Note technique

Demande de complément de la DDT pour l'examen du dossier cas par cas

Information étude hydraulique

Établi par	R.GUYON/J.FRAZER
Approuvé par	C.LYSENSOONE
Version	V2e
Référence	BIL-1011585

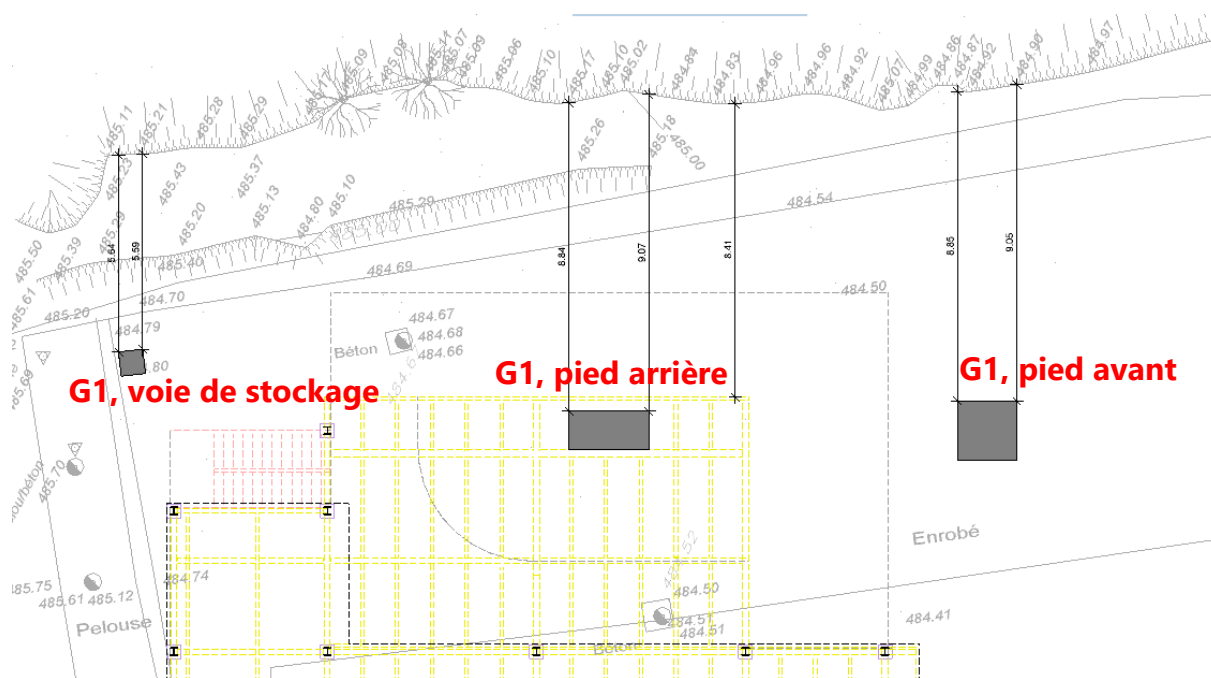
Les emprises chantier et projet telles que représentées sur les plans et schémas ci-dessous donnent les informations suivantes :

- Ripisylve existante non impactée : la clôture grillagée existante est conservée, la ripisylve est située côté cours d'eau de la clôture ;
- L'éléments de structure en appui sur le TN, le plus proche du trait de berge est situé à environ 5.50m du trait de berge. Aucune information sur la bande de recul à considérer par rapport au trait de berge n'a pu être tirée du PPR existant. Dans le contexte du projet, cette bande de recul est souvent prise à 10m. Au cours de la réunion du 24/07/2026 avec l'APTV, il a été proposé de retenir une bande de recul de 4m minimum, vu les caractéristiques du projet.

Etat projet – Distance des équipements para rapport au trait de berge

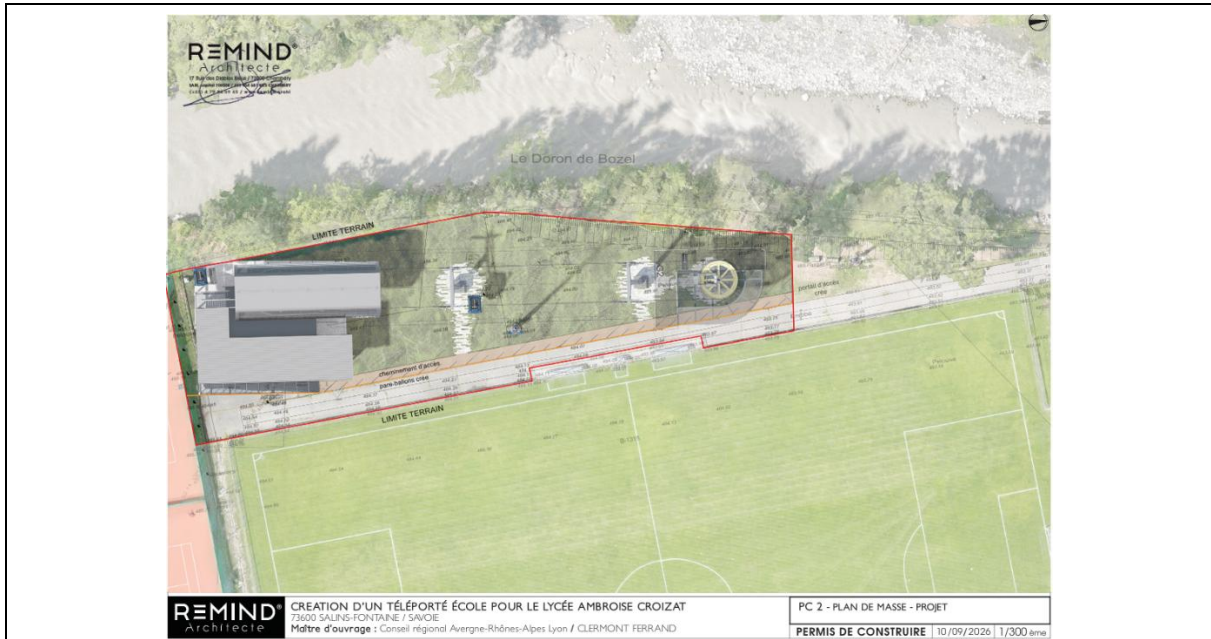
G1 : pylône de la voie de stockage (non fonctionnel) le plus proche situé à 5.59 m de la ligne de crête du Doron

G1 & G2 : massifs fonctionnels situées à 8.84 m minimum de la ligne de crête du Doron

La bande de recul effective est de 5.50m minimum.

Etat projet – Vue en plan

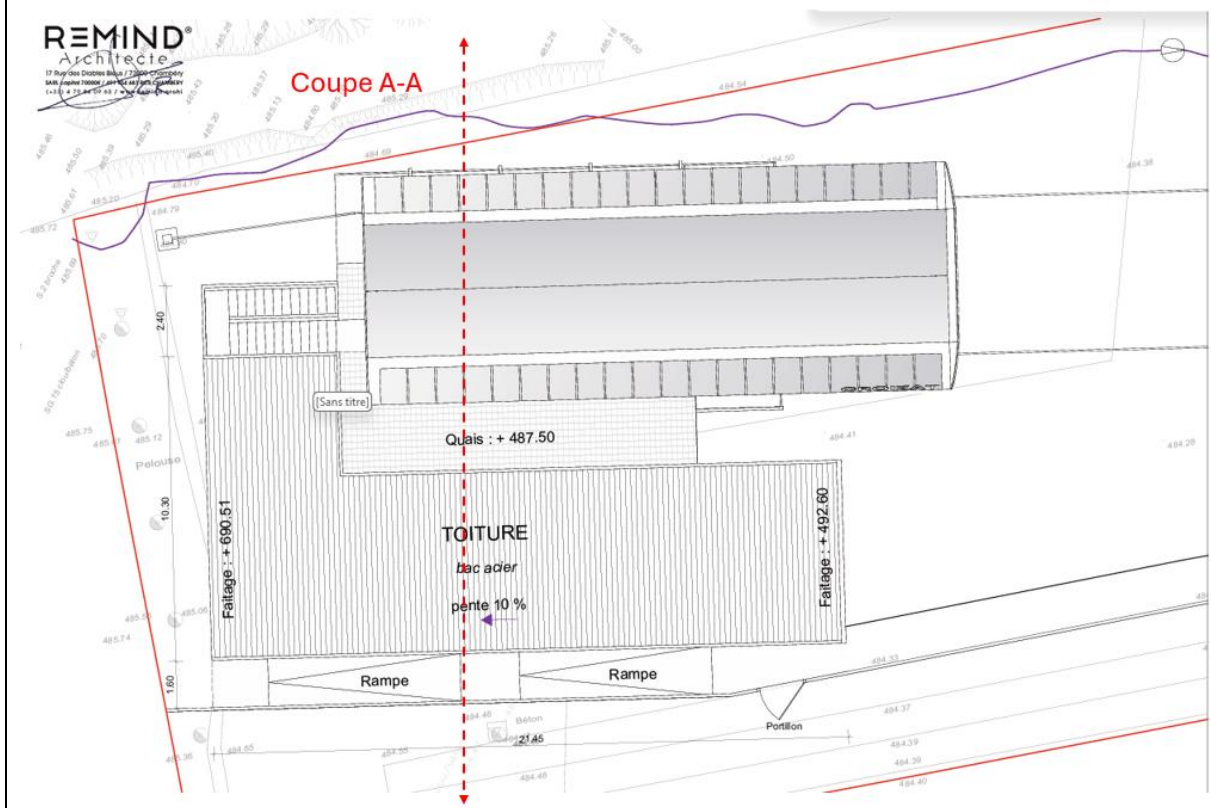
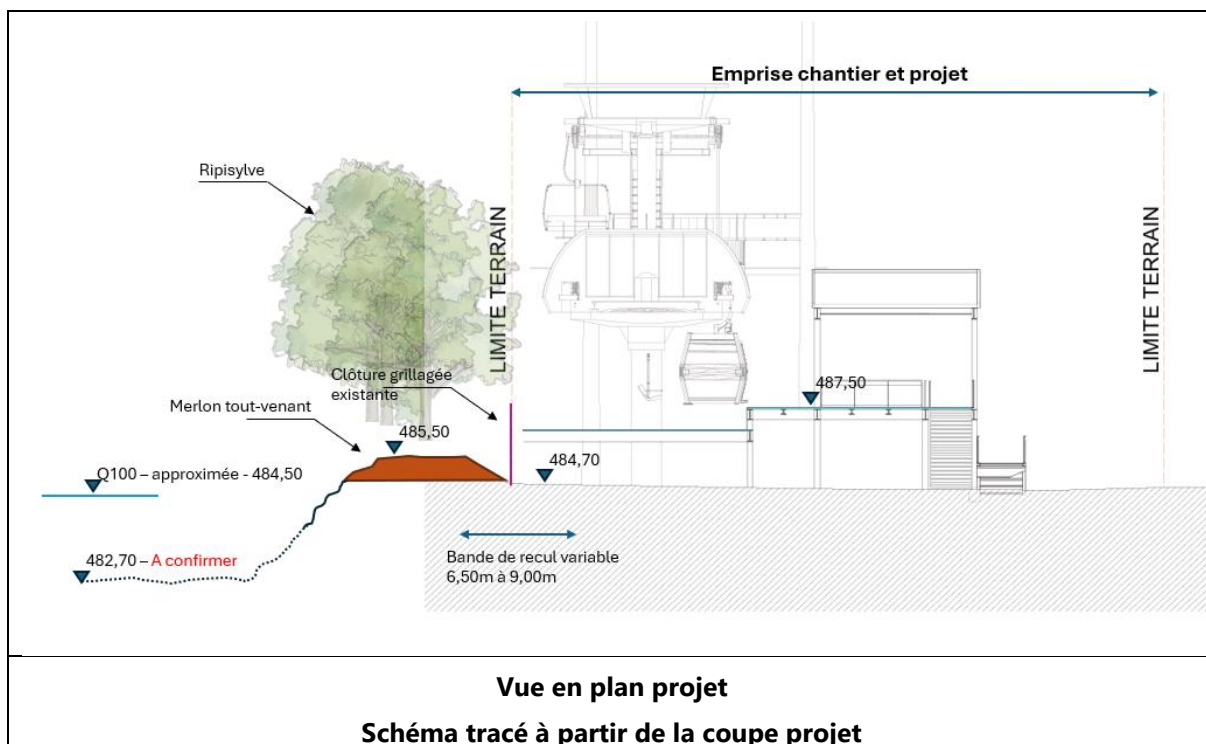
En complément du projet de téléporte, un dispositif de surveillance et d'alerte crue doit être installé. Ce dispositif pourrait comporter (composition non déterminée à ce jour) un équipement de mesure en rivière (sonde piézo, radar, camera...) au droit du site du téléporte. S'il est retenu, ce dispositif un impact sur la berge et la ripisylve d'une largeur inférieure à 3m (par exemple : installation d'une longrine béton avec sonde piézométrique) et n'impactera pas la surface hydraulique du lit mineur.
